泊発電所3号炉 DB基準適合性 比較表

泊発電所3号炉審査資料	
資料番号	DB07-9 r.8.0
提出年月日	令和5年8月31日

### 設置許可基準規則等への適合状況について (設計基準対象施設等) 比較表

#### 第8条 火災による損傷の防止

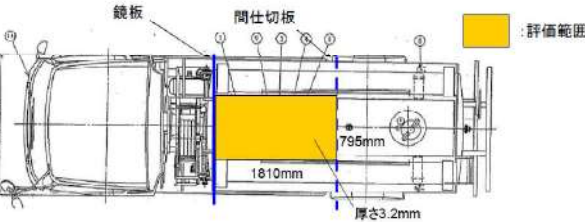
大飯発電所3/4号炉	女川原子力発電所2号炉	泊発電所3号炉	相違理由
<p style="writing-mode: vertical-rl; transform: rotate(180deg);">ディーゼル発電機吸気消音器フィルタ交換に係る対応イメージ</p> <p>経過時間(分)</p> <p>事象のタイムチャート</p> <p>着火</p> <p>消防手帳</p> <p>30分</p> <p>要員作業、交換中のフィルタ、マスク、工具、脚立等の準備</p> <p>室内の換気状況や排気温度を監視</p> <p>消防手帳が火災発生電所に到達</p> <p>ディーゼル発電機の機室維持の巨費中間</p> <p>ディーゼル発電機吸気消音器フィルタ作業</p> <p>交換判断-着手</p> <p>20分</p> <p>フィルタ交換時間(緑字)</p> <p>【作業環境を構築したフィルタ交換実証試験実績より】</p> <p>赤字：約13分</p> <p>No.1/4が交換完了                  No.2/4が交換完了                  No.3/4が交換完了                  No.4/4が交換完了                  No.5/4が交換完了</p> <p>赤字が確認された時点で、直ちにフィルタ交換を判断し作業に着手後、約5分後には1枚(全部で5枚)の交換が完了し、吸気ルートが確保できる。                  また、約1.3分で5枚全てのフィルタ交換が完了した。                  【作業環境を構築したフィルタ交換実証試験実績より】</p> <p>換気手帳記入後、換気状況及び排気温度を確認し、室内での換気状況は排気温度の上昇傾向等の異常が検出された時点で直ちにフィルタ交換を判断</p>

【別添資料1-資料1(2.1.2.1)】

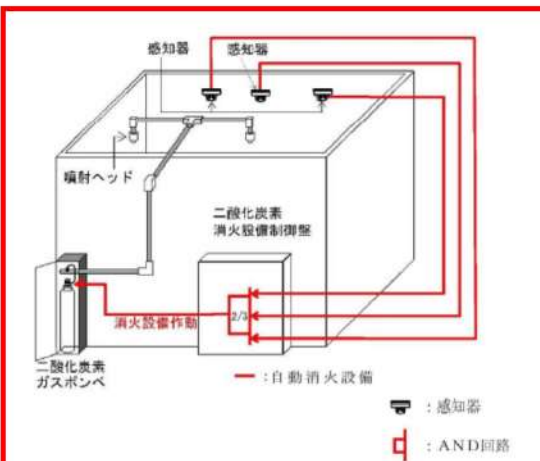
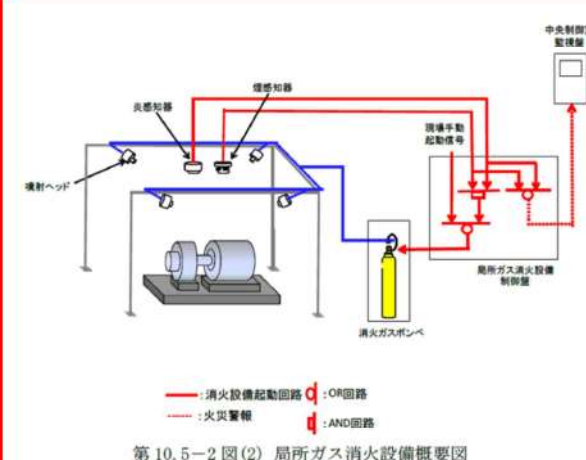
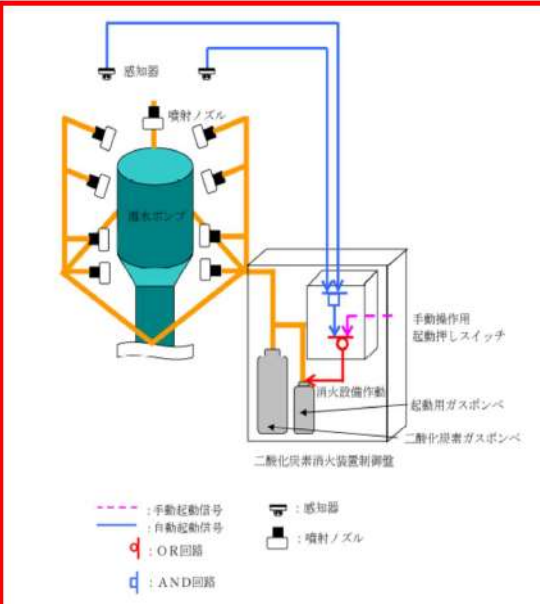
【大飯】  
 ■設計の相違  
 泊ではスプリンクラー設備は設置していない。
